# 訂 正 の お 願 い

2024. 9 株式会社自研センター

\*No.J-913 トヨタ b Z 4 X (XEAM10,YEAM15 系) 2022 年 7 月について、下記の通り訂正いたします。

# 指数見直しのご案内

P.93 M020

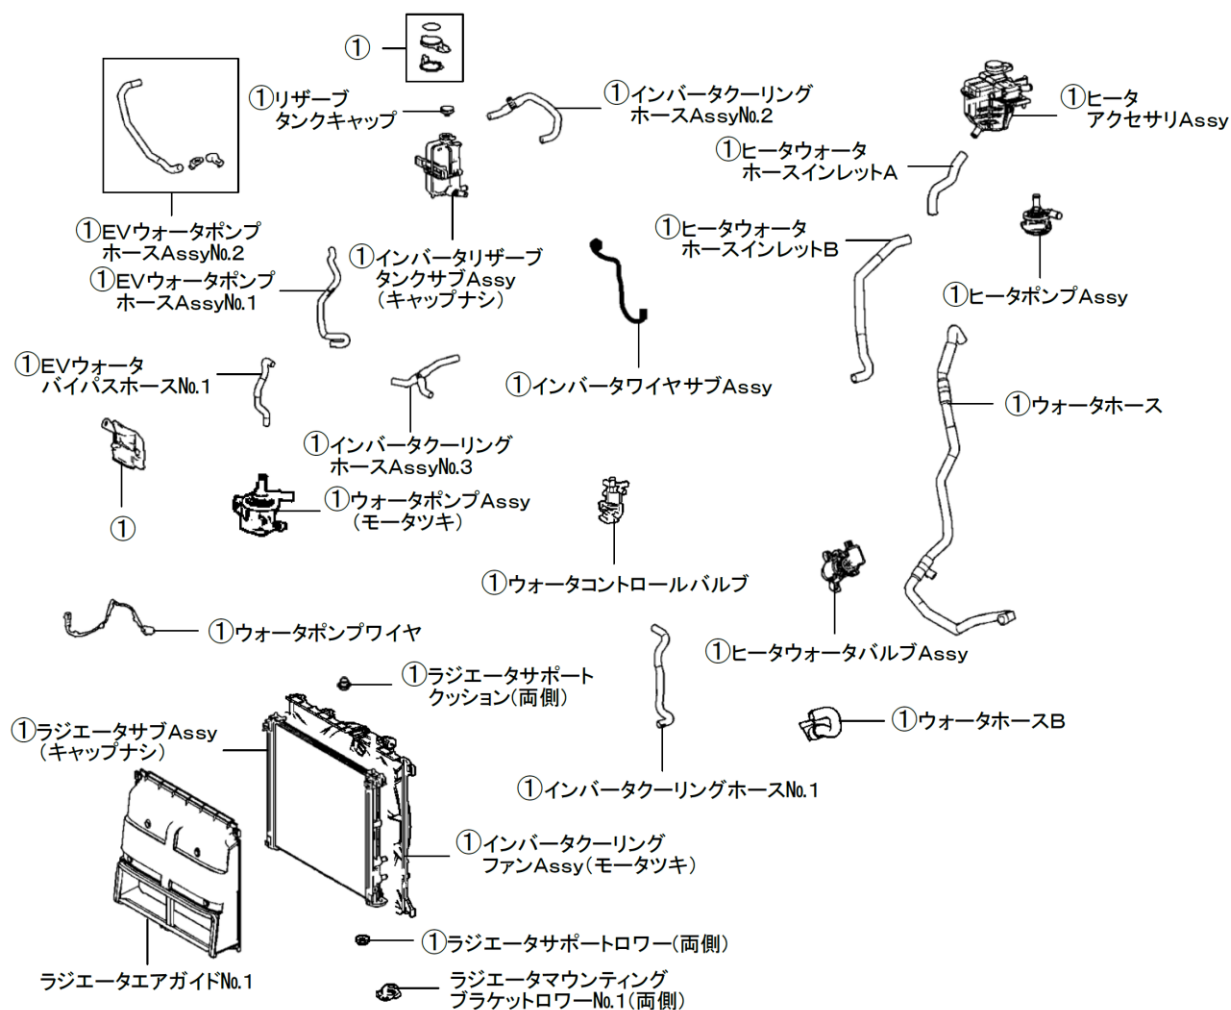
指数値を変更しましたので、該当ページを差替え願います。

〇〇〇〇 変更箇所

M020	
(2)ラジエータサブAssy(キャップナシ)取替	
4WD  <u>2. 50</u>	取外し状態
	<div><div><ul style="list-style-type: none"><li>・フロントバンパカバー</li><li>・フロントバンパリインホースメントサブ Assy</li><li>・ラジエータシャッタ Assy</li><li>・モータアンダカバーNo.1</li><li>・モータアンダカバーNo.2</li></ul></div><div><ul style="list-style-type: none"><li>・フロアアンダカバーNo.3</li><li>・フロントサスペンションメンバブレースサブ Assy</li><li>・リヤサスペンションブレースカバー</li><li>・両側リヤフロアサイドメンバカバー</li></ul></div></div>
	(含)作業および部品
	<div><div><ul style="list-style-type: none"><li>・EVウオータバイパスホースNo.1</li><li>・EVウオータポンプホースAssyNo.1</li><li>・EVウオータポンプホースAssyNo.2</li><li>・インバータクーリングファン Assy (モータツキ)</li><li>・インバータクーリングホースAssyNo.2</li><li>・インバータクーリングホースAssyNo.3</li><li>・インバータクーリングホースNo.1</li><li>・インバータリザーブタンクサブ Assy (キャップナシ)</li><li>・インバータワイヤサブ Assy</li><li>・ウオータコントロールバルブ</li><li>・ウオータホース</li><li>・ウオータホースB</li><li>・ウオータポンプ Assy (モータツキ)</li><li>・ウオータポンプワイヤ</li></ul></div><div><ul style="list-style-type: none"><li>・ヒータアクセサリ Assy</li><li>・ヒータウオータバルブ Assy</li><li>・ヒータウオータホースインレットA</li><li>・ヒータウオータホースインレットB</li><li>・ヒータポンプ Assy</li><li>・ラジエータエアガイドNo.1脱着</li><li>・両側ラジエータサポートクッション</li><li>・ラジエータサポートサブ Assy一部脱着</li><li>・両側ラジエータサポートロー</li><li>・両側ラジエータマウンティングブラケットローNo.1 脱着</li><li>・リザーブタンクキャップ</li><li>・インバータ用冷却水補充</li><li>・ヒータ用冷却水補充</li><li>・付属品</li></ul></div></div>

4WD	2. 50	取外し状態	<ul style="list-style-type: none"> <li>・フロントバンパカバー</li> <li>・フロントバンパラインホースメントサブ Assy</li> <li>・ラジエータシャッタ Assy</li> <li>・モータアンダカバーNo.1</li> <li>・モータアンダカバーNo.2</li> </ul>	<ul style="list-style-type: none"> <li>・フロアアンダカバーNo.3</li> <li>・フロントサスペンションメンバブレースサブ Assy</li> <li>・リヤサスペンションブレースカバー</li> <li>・両側リヤフロアサイドメンバカバー</li> </ul>
		(含)作業および部品	<ul style="list-style-type: none"> <li>・EVウォータバイパスホースNo.1</li> <li>・EVウォータポンプホース AssyNo.1</li> <li>・EVウォータポンプホース AssyNo.2</li> <li>・インバータクーリングファン Assy (モータツキ)</li> <li>・インバータクーリングホース AssyNo.2</li> <li>・インバータクーリングホース AssyNo.3</li> <li>・インバータクーリングホースNo.1</li> <li>・インバータリザーブタンクサブ Assy (キャップナシ)</li> <li>・インバータワイヤサブ Assy</li> <li>・ウォータコントロールバルブ</li> <li>・ウォータホース</li> <li>・ウォータホースB</li> <li>・ウォータポンプ Assy (モータツキ)</li> <li>・ウォータポンプワイヤ</li> </ul>	<ul style="list-style-type: none"> <li>・ヒータアクセサリ Assy</li> <li>・ヒータウォータバルブ Assy</li> <li>・ヒータウォータホースインレットA</li> <li>・ヒータウォータホースインレットB</li> <li>・ヒータポンプ Assy</li> <li>・ラジエータエアガイドNo.1 脱着</li> <li>・両側ラジエータサポートクッション</li> <li>・ラジエータサポートサブ Assy一部脱着</li> <li>・両側ラジエータサポートロー</li> <li>・両側ラジエータマウンティングブラケットローNo.1 脱着</li> <li>・リザーブタンクキャップ</li> <li>・インバータ用冷却水補充</li> <li>・ヒータ用冷却水補充</li> <li>・付属品</li> </ul>
